HISTORIQUE DES ECHANGES DEAL

7	14/09/2022	82	Mémoires en réponse aux avis n°SEB/UPEI-49/BG/2021-74 du 5 février 2021 et n°SEB/UPEI-87/BG/2022-222 du 17 mars 2022 de la DEAL
8	08/11/2022	8	Courrier AR de la Préfecture pour la Collectivité + Annexe technique « Demande de compléments au titre de la régularité pour l’instruction du dossier d’autorisation environnementale relatif à l’extension du bassin de baignade de Grande Anse, commune de Petite-île. Dossier n°2020-75 »
9	05/2023	40	Mémoire en réponse à l’avis n°SEB/UPEI-321/BG/2022-n°885 du 8 novembre 2022 de la DEAL

Service Eau & Biodiversité
Unité Police de l'Eau et Instruction
Affaire suivie par : Bruno GODEFROY
Tél. : 02 62 94 72 53
Courriel : bruno.godefroy@developpement-durable.gouv.fr
Réf : SEB/UPEI-49/BG/2021- 74

Objet : Dossier d'autorisation environnementale n°2020-75 - extension du bassin de Grande Anse
sur la commune de Petite-île déposé complet le 30 octobre 2020

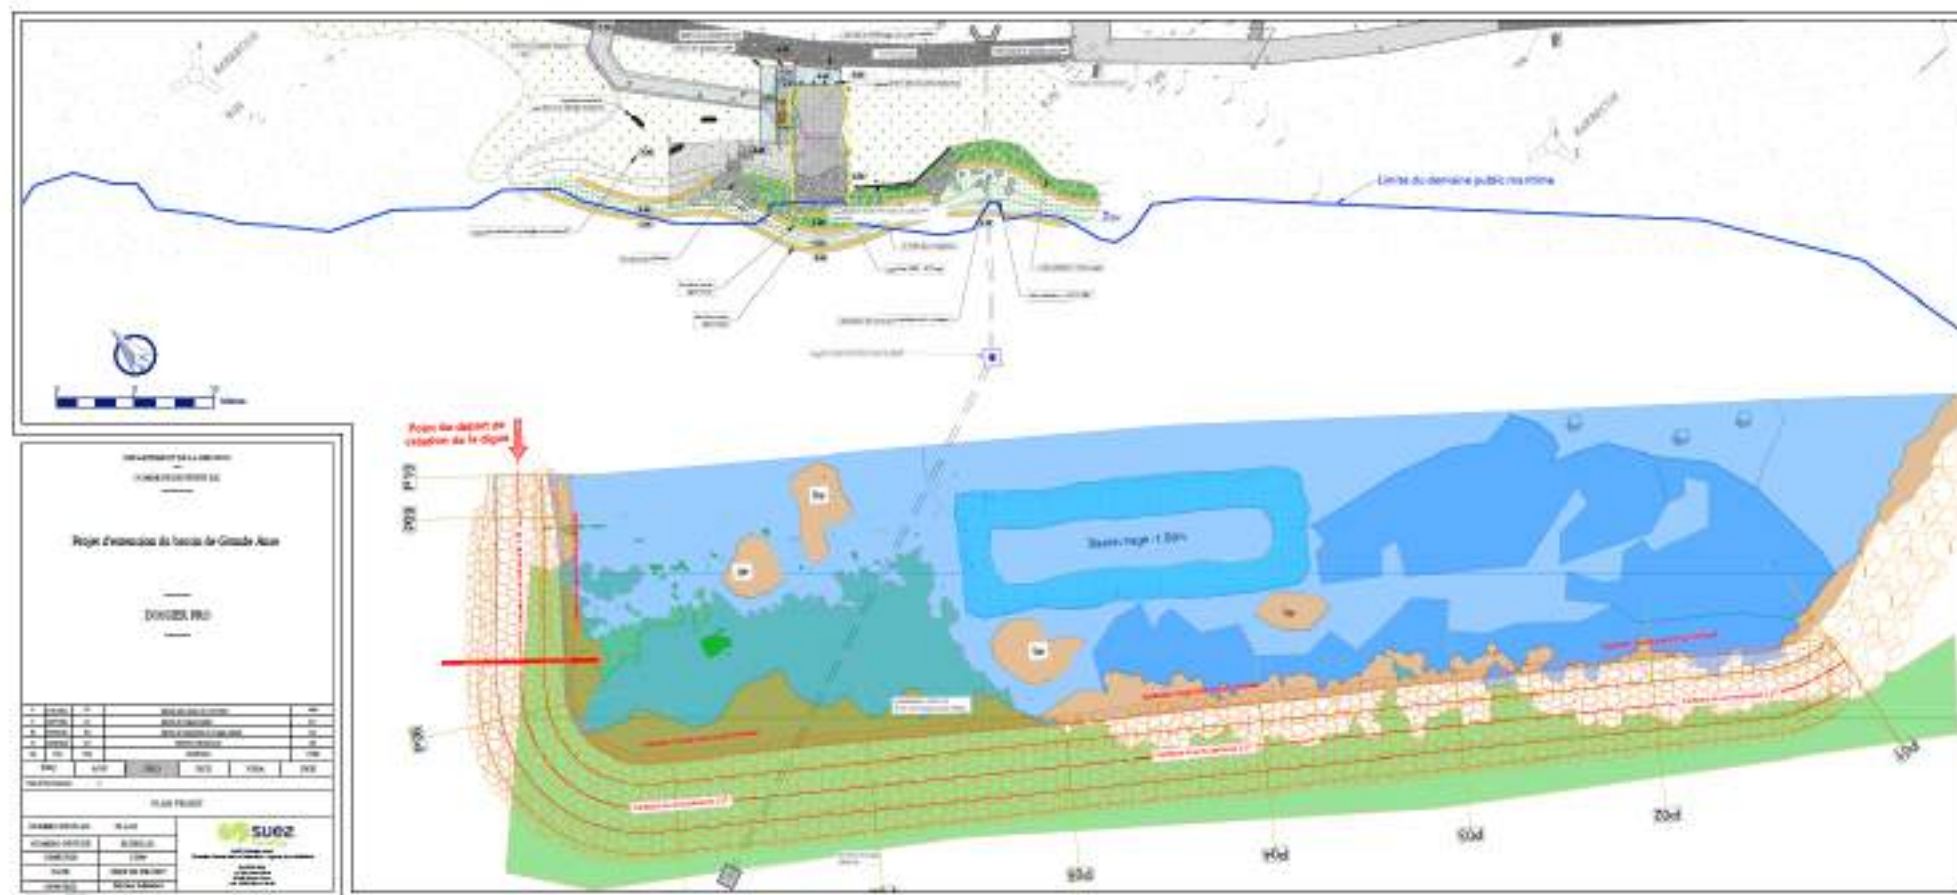
L'avis du service instructeur questionne sur la teneur des aménagements nommés « aire de jeux » et « plage des tout-petits » apparaissant sur les plans de masse du projet présenté au dossier.
